Referencia: Expediente: LAM5678
Asunto: Comunicación Resolución No. 00391 del 20/03/2018

AUTORIDAD NACIONAL DE LICENCIAS AMBIENTALES - ANLA –

RESOLUCIÓN N° **00391**

Por la cual se resuelve un recurso de reposición y se toman otras determinaciones"

Figura 2.5 Áreas de Influencia Indirecta y Directa Físico-biótica del proyecto

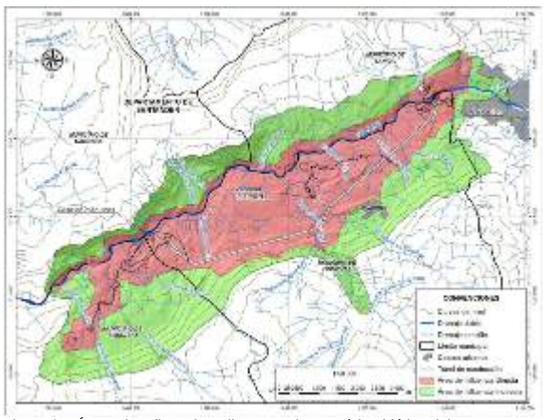
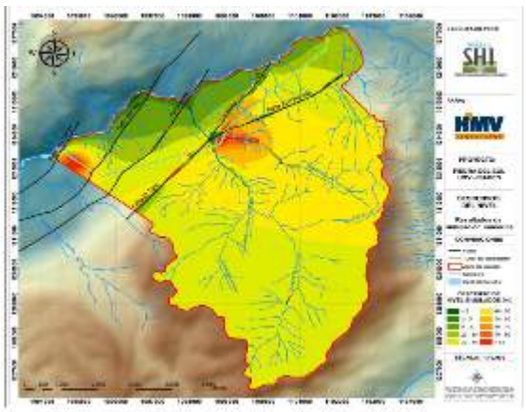
Además, una comparación entre la Figura 2.5 Áreas de Influencia Indirecta y Directa Físico-biótica del proyecto, presentado por la empresa en el capítulo 2, página 8 y la Figura 3.54 Zona de posible afectación del túnel de conducción. Escenario A (capitulo 3, página 139), muestra una incoherencia entre lo planteado como áreas de afectación en lo que respecta al recurso hídrico subterráneo. Se evidencia un análisis aislado y parcializado, excluyendo al casco urbano de Pinchote y la cuenca hidrológica de la quebrada La Pinchota del Área de Influencia Directa - AID, siendo estas, las áreas de mayor afectación por abatimiento de los niveles simulados.

Por lo anterior esta Autoridad considera que la metodología utilizada para llevar a cabo los modelos hidrogeológicos es adecuada. Sin embargo, existieron inconsistencias en la delimitación y justificación del área de influencia física del proyecto. En consecuencia, esta autoridad ratifica lo expuesto en la Resolución objeto de alzada.

Figura 1 Localización de Áreas de importancia para la Conservación de aves en al área de influencia del Proyecto Hidroeléctrico
Fuente: SIG ANLA.01/02/2018,

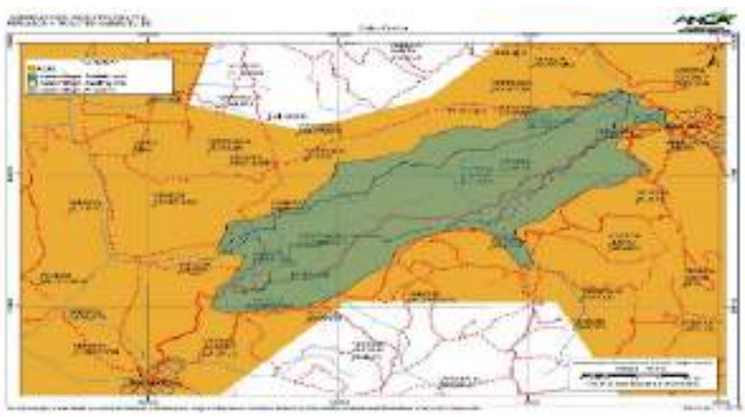
Por lo anterior, es dable señalar que la sociedad ISAGEN S.A. E.S.P no realizó un análisis que permita esclarecer cuales fueron los elementos técnicos que dan soporte a la definición del área de influencia, por lo que se considera que no da cumplimiento a lo establecido en el numeral 2.3 del artículo primero del Auto 2766 del 03 de septiembre del 2012, en relación a justificar técnicamente la determinación de la definición del Área Influencia Indirecta -AII del proyecto desde los componentes (…) y biótico (…), por tanto, esta Autoridad se reitera que el Área de Influencia del Proyecto no fue delimitada conforme a los Términos de Referencia HE-TER-1-01 ni de acuerdo a lo solicitado en el Auto 2766 del 2012.

Aunado a lo anterior, la ausencia de información en la caracterización biótica relacionada en las Áreas de Importancia para la Conservación de Aves – AICA, teniendo en cuenta que toda el área de influencia del proyecto se encuentra sobrepuesta al AICA CO074 (Bosques Secos del Valle del Río Chicamocha), establecida desde el 2008 y cuyo principal objetivo es determinar el estatus, la distribución y los requerimientos ecológicos de dos especies de aves endémicas del cañón del Chicamocha y críticamente amenazadas: el Cucarachero de Nicéforo (Thryothorus nicefori) y el Colibrí Ventricastaño (Amazilia castaneiventris)4, información de carácter relevante para el análisis de la caracterización y contenido del Estudio de Impacto Ambiental-EIA. También para dicha área se establecen endemismos a nivel de especie y subespecie, como el de Ortalis columbiana, Myiarchus apicalis, Momotus

Figura 2.5 Áreas de Influencia Indirecta y Directa Físico-biótica del proyecto.

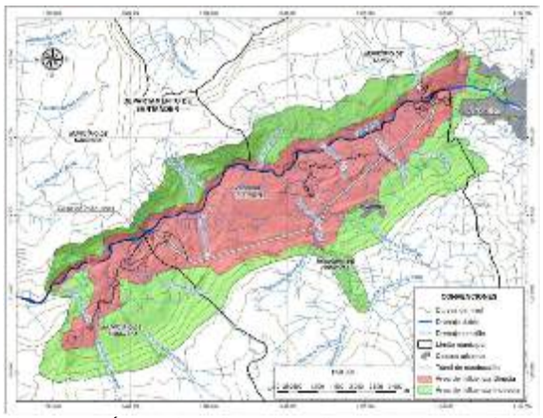
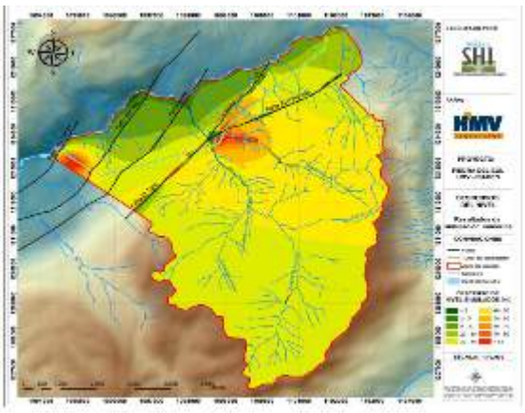
Para el componente hidrogeológico, no se estimó las extensiones en espacio, ni el tiempo de los impactos por la construcción del túnel, el tipo y la intensidad de abatimiento del recurso hídrico subterráneo, durante las distintas fases del proyecto, a partir del radio del cono de abatimiento generado por la construcción del túnel de 9,09 km.

Una comparación entre la Figura 2.5 Áreas de Influencia Indirecta y Directa Físico-biótica del proyecto, presentado por la empresa en el capítulo 2, página 8 y la Figura 3.54 *Zona de posible afectación del túnel de conducción. Escenario A* (capitulo 3, página 139), muestra una incoherencia entre lo planteado como áreas de afectación en lo que respecta al recurso hídrico subterráneo. Se evidencia un análisis aislado y parcializado, excluyendo al casco urbano de Pinchote y la cuenca hidrológica de la quebrada La Pinchota del área de influencia directa, siendo estas, las áreas de mayor afectación por abatimiento de los niveles simulados.

Figura 3.64 DHI para manantiales y quebradas y descensos simulados con el modelo numérico

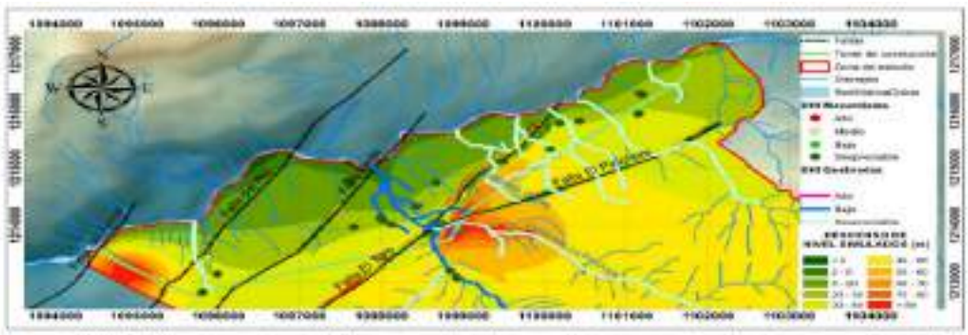
En cuanto el análisis de probabilidad de afectación de los puntos de agua subterráneos y fuentes superficiales de manera específica en el área de influencia del túnel a construir y resalta las conclusiones aportadas por la empresa de acuerdo con este análisis. En el sentido, de que se evidencia una probabilidad de afectación despreciable a los 29 manantiales identificados en la zona y baja a la quebrada La laja.

La comparación realizada en el documento (Figura 3.64; capitulo 3; página 156) y en el cual resalta la coherencia relativa entre el modelamiento numérico y el DHI, generando una alerta de monitoreo en la quebrada La Laja. Sin embargo, se evidencia ciertas incongruencias en el análisis comparativo. Por ejemplo: para la modelación matemática la mayor afectación por el abatimiento de niveles en la zona, se encuentra localizada en la confluencia de los sistemas de fallas de El Toro y El Pinchote, siendo la Quebrada La Pinchota, el drenaje con mayor afectación, mientras que el método DHI considera despreciable la afectación para este cuerpo de agua. Por otro lado, los manantiales se consideran de muy baja afectación (despreciable por utilizar el término propuesto) con la metodología DHI y en una zona con descensos entre 20 y 40 metros de abatimiento.

Figura 3.64 DHI para manantiales y quebradas y descensos simulados con el modelo numérico

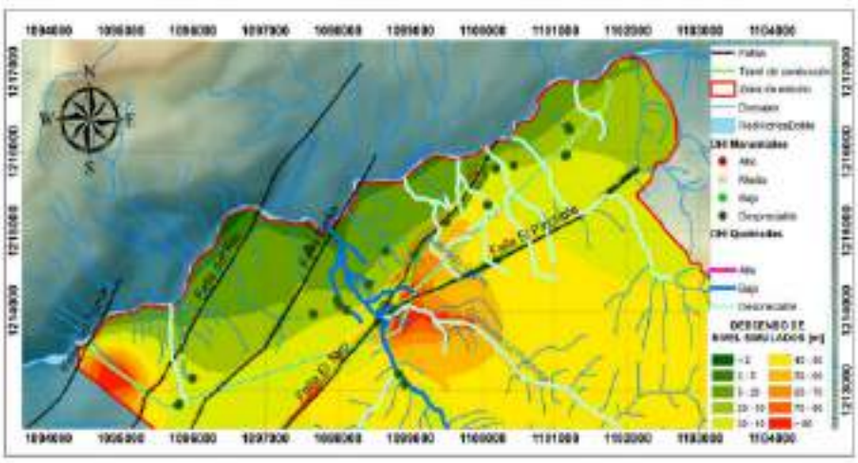
Por otro lado, los manantiales se consideran de muy baja afectación (despreciable por utilizar el término propuesto) con la metodología DHI en una zona con descensos entre 20 y 40 metros de abatimiento.

Figura 3.64 DHI para manantiales y quebradas y descensos simulados con el modelo numérico

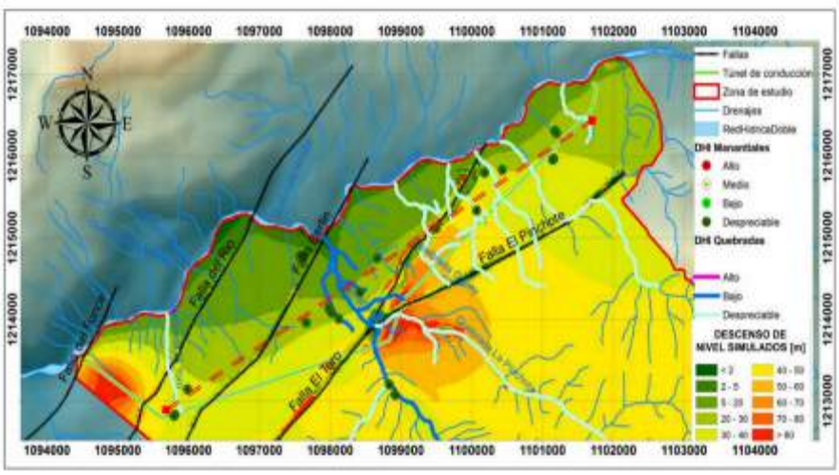
En relación con las variaciones del nivel freático la modelación numérica muestra un descenso en los niveles de 5 hasta 40 metros, sobre el corredor de descarga que conforman los manantiales inventariados y que son altamente sensibles a cualquier fluctuación por mínima que esta sea. Este impacto tendría un carácter irreversible si se tiene en cuenta la descripción presentada en el Estudio de Impacto Ambiental- EIA, por lo que su importancia estaría en crítico. Ahora bien, el análisis con el método DHI considera despreciable la afectación para los cuerpos de agua y los manantiales, por lo que la importancia de este impacto estaría como bajo a muy bajo. Razón por la cual, esta Autoridad no encuentra coherencia en los resultados presentados.

Figura 2.5 Áreas de Influencia Indirecta y Directa Físico-biótica del proyecto.

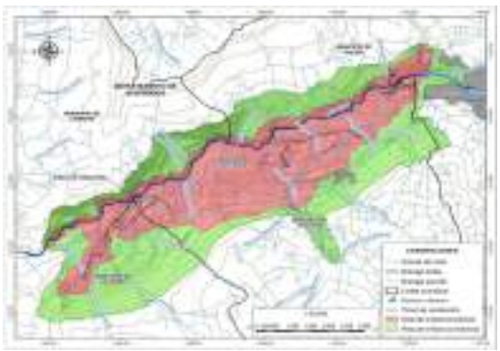
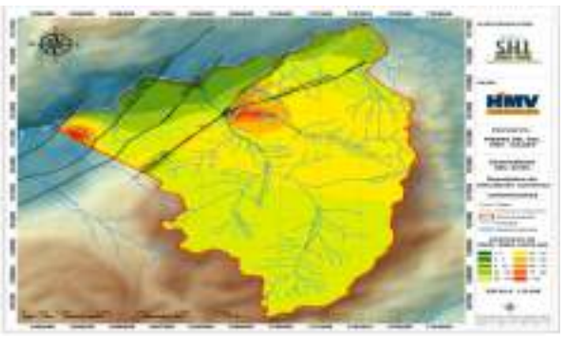
Además, una comparación entre la Figura 2.5 *Áreas de Influencia Indirecta y Directa Físico-biótica del proyecto*, presentado por la empresa en el capítulo 2, página 8 y la Figura 3.54 *Zona de posible afectación del túnel de conducción. Escenario A* (capitulo 3, página 139), muestra una incoherencia entre lo planteado como áreas de afectación en lo que respecta al recurso hídrico subterráneo. Se evidencia un análisis aislado y parcializado, excluyendo al casco urbano de Pinchote y la cuenca hidrológica de la quebrada La Pinchota del área de influencia directa, siendo estas, las áreas de mayor afectación por abatimiento de los niveles simulados.
